Beschlussempfehlungen

zu den im Rahmen der **öffentlichen Auslegung** nach § 3 Abs. 2 BauGB und der **Beteiligung der Behörden und sonstigen Träger öffentlicher Belange** gem. § 4 Abs. 2 BauGB zu dem **Bebauungsplan Nr. 9 und der 7. Flächennutzungsplanänderung der Gemeinde Damlos** eingegangenen Stellungnahmen:

12 Amt Lensahn – vom 06.12.2022 / 09.12.2022

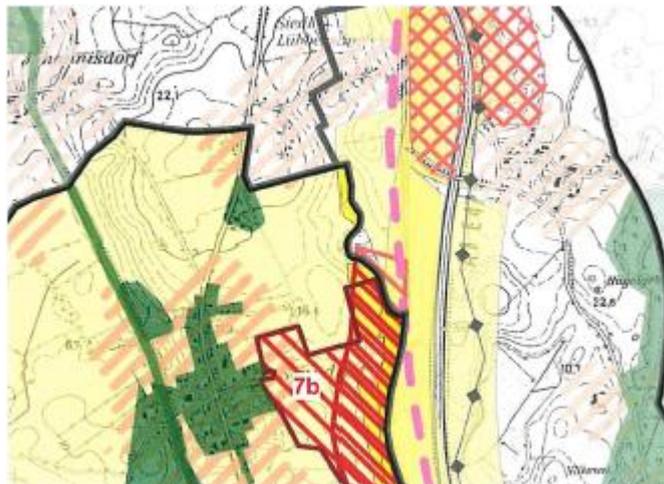
Aus den eingereichten Unterlagen wird entnommen, dass die Gemeinde Damlos nördlich und westlich von Sebent die Errichtung einer Photovoltaik-Freiflächenanlage ermöglichen möchte.

Nach der Fortschreibung des Landesentwicklungsplans 2020 muss sich die Gemeinde bei der Planung von raumbedeutsamen Freiflächen-Photovoltaikanlagen mit den in Betracht kommenden anderweitigen Planungsmöglichkeiten Standortalternativen, aktiv auseinandersetzen.

Durch die räumliche Konzentration von Photovoltaikanlagen auf Trassen von Autobahnen und überregionalen Schienenwegen besteht ein erhöhter Bedarf, die Vorhaben zu koordinieren. Damit hier gravierende Beeinträchtigungen des Landschaftsbildes, wie die Bildung längerer bandartiger Strukturen, vermieden werden, sollen nach Ziffer 4.5.2 Abs. 4 LEP-Fortschreibung 2020 Neuplanungen auf geeigneten Trassenabschnitten Gemeindegrenzen übergreifend zwischen den Kommunen abgestimmt werden, um räumliche Überlastungen durch zu große Agglomerationen von Solar-Freiflächenanlagen zu vermeiden.

Von der Planung betroffen ist die Gemeinde Lensahn, die hier westlich angrenzt.

Die Gemeinde Lensahn strebt hier östlich von Sipsdorf an der Gemeindegrenze zur Gemeinde Damlos eine Planung für eine PV-Freiflächenanlage an (Fläche 7b). Dabei wird allerdings ein Abstand von deutlich über 400 Meter der Projekte zueinander eingehalten. Auch liegt dazwischen künftig die neue zweigleisige und elektrifizierte Bahntrasse.

Daher werden keine Raumnutzungskonflikte gesehen und die Gemeinde Lensahn stimmt der Planung ausdrücklich zu.

Die Gemeinde Kabelhorst im Amt Lensahn stimmt der Planung zu, da sie davon nicht betroffen ist.
